Mission régionale d'autorité environnementale  
**Grand Est**

**Avis délibéré sur le projet ReSolute de construction et exploitation d'un  
site de production de lévoglucosenone  
à Diesen (57)  
porté par la société CIRCA**

n°MRAe 2024APGE78

Nom du pétitionnaire	CIRCA
Commune	Diesen
Département	Moselle (57)
Objet de la demande	projet ReSolute : de construction et exploitation d'un site de production de lévoglucosenone
Date de saisine de l'Autorité environnementale	03/06/2024

**Illustration 5: Gestion des effluents aqueux avant mise en service de la station d'épuration**

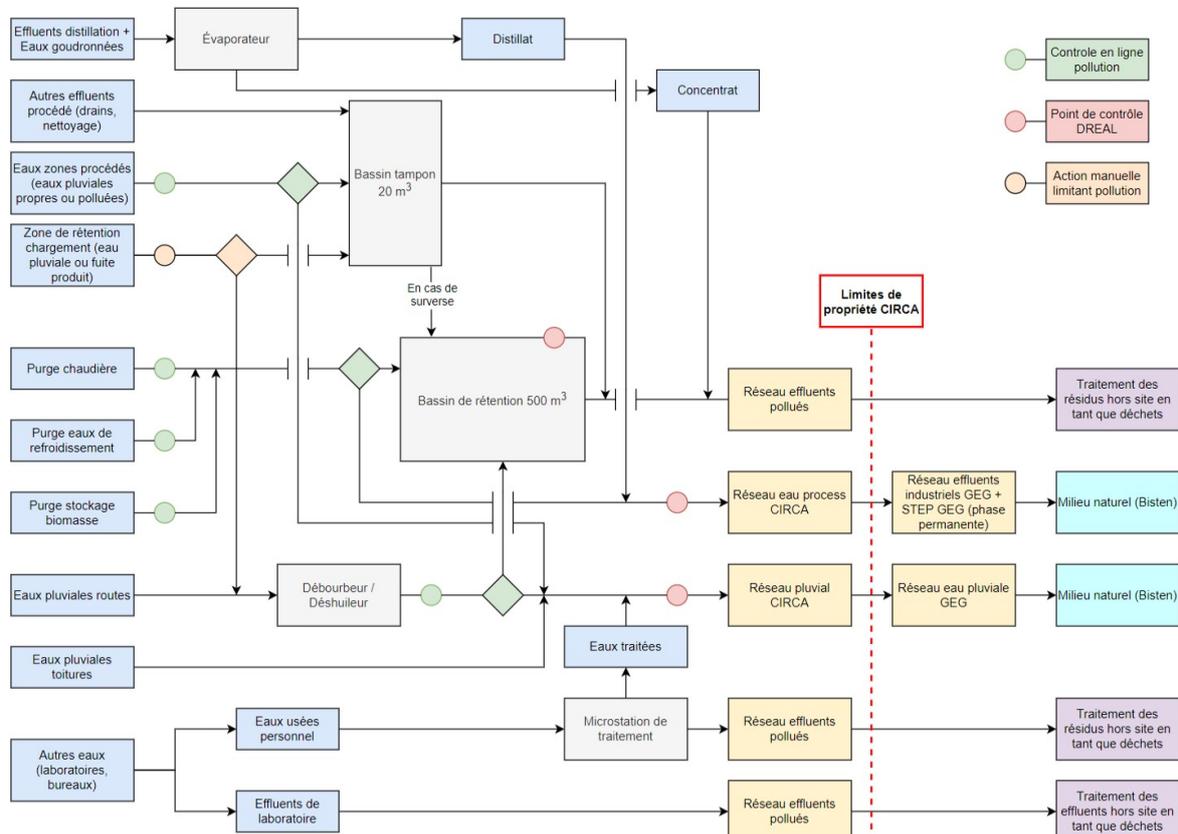
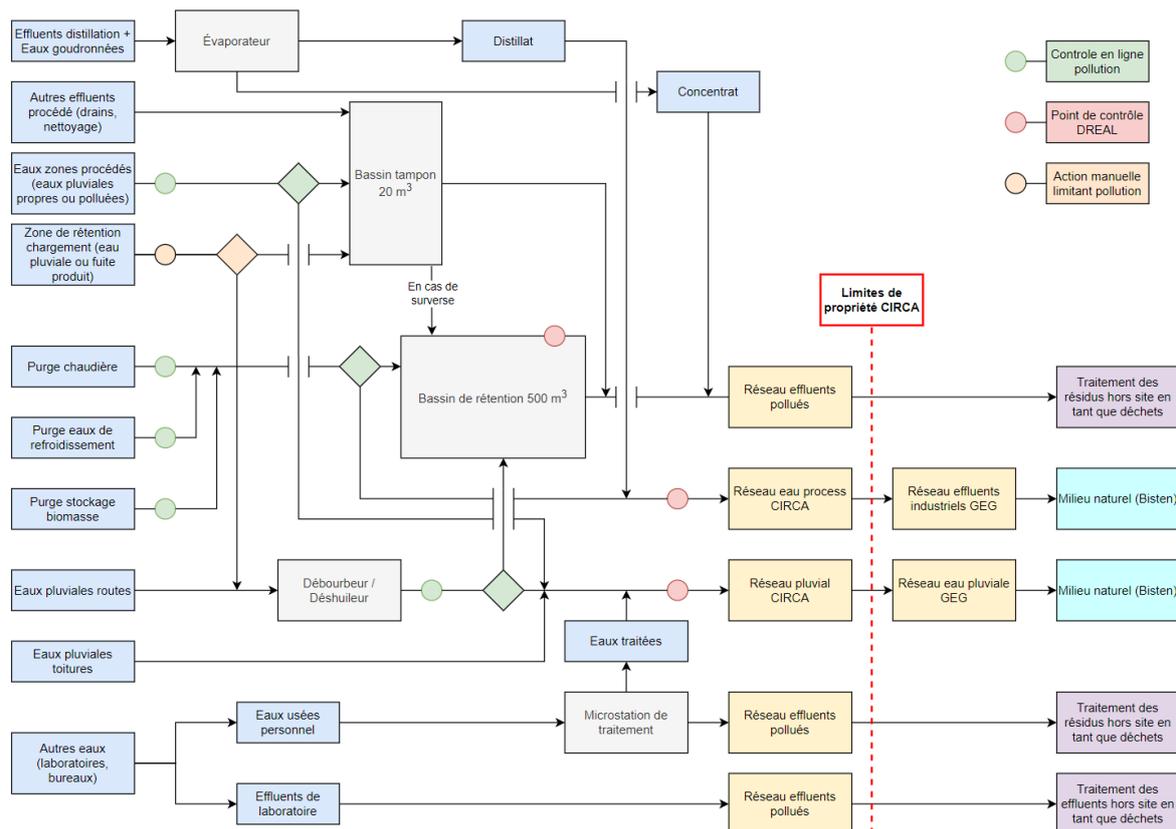
Le pétitionnaire présente un schéma de gestion des eaux en phase « *permanente* », c'est-à-dire, une fois la station d'épuration projetée opérationnelle, ainsi qu'un schéma dit « *phase transitoire* » sans traitement par station d'épuration. Or, en absence de calendrier présentant la phase des 2 opérations, l'Ae constate que :

- des effluents industriels (distillats, purges) pourront être rejetés dans le milieu naturel sans traitement en cas de mise en service de CIRCA avant celle de la station d'épuration ;
- en absence d'informations sur les caractéristiques de la future station de traitement, CIRCA ne peut pas s'assurer du traitement efficace de ses effluents avant rejet dans le milieu naturel, une fois la station d'épuration en service ;
- les effluents de laboratoire sont annoncés comme étant déversés à la fois dans le réseau des eaux pluviales de Gazel Energie (donc sans traitement avant rejet dans le milieu naturel) et dans le réseau des effluents pollués.

**L'Ae recommande au pétitionnaire de :**

- **prévoir des modalités de traitement de tous les effluents potentiellement pollués à toutes les phases de son projet ;**
- **préciser le réseau dans lequel les eaux de laboratoire sont rejetées.**
